Austausch des Querträgers am EEBD 6600.1**Problembeschreibung:**

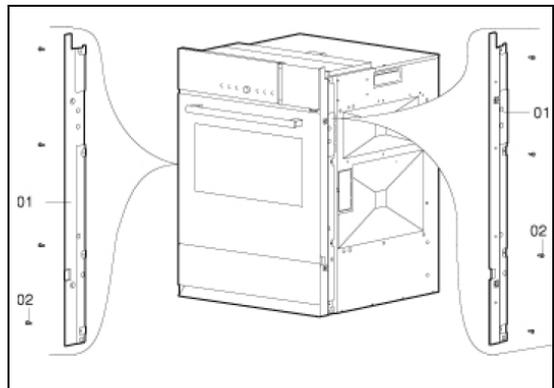
Bei Geräten mit dem "alten" Querträger kann es vorkommen, dass die Türe für den Wasserbehälter schief steht. Dies kann durch Austauschen des Querträgers ET-Nr. 542644 aufgehoben werden.

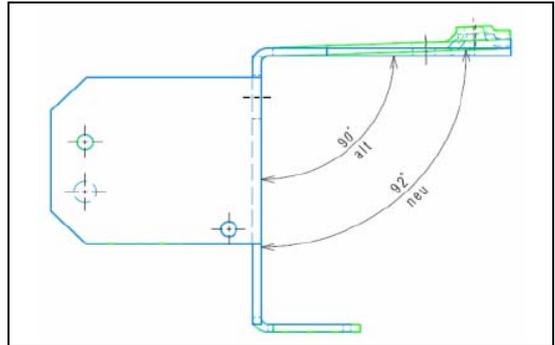
7. Im ausgebautem Zustand kann der "alte" Querträger mit dem "neuen" verglichen werden.

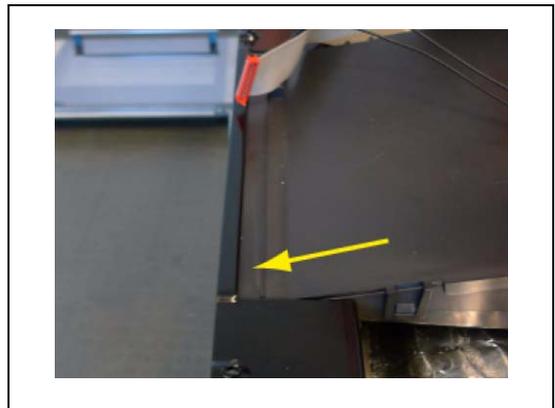
Es muss darauf geachtet werden, dass der Lüftungskanal wieder bündig im Querträger eingefahren wird.

Des weiteren müssen die Stützen des Lüftungskanals wieder sauber eingefahren werden.
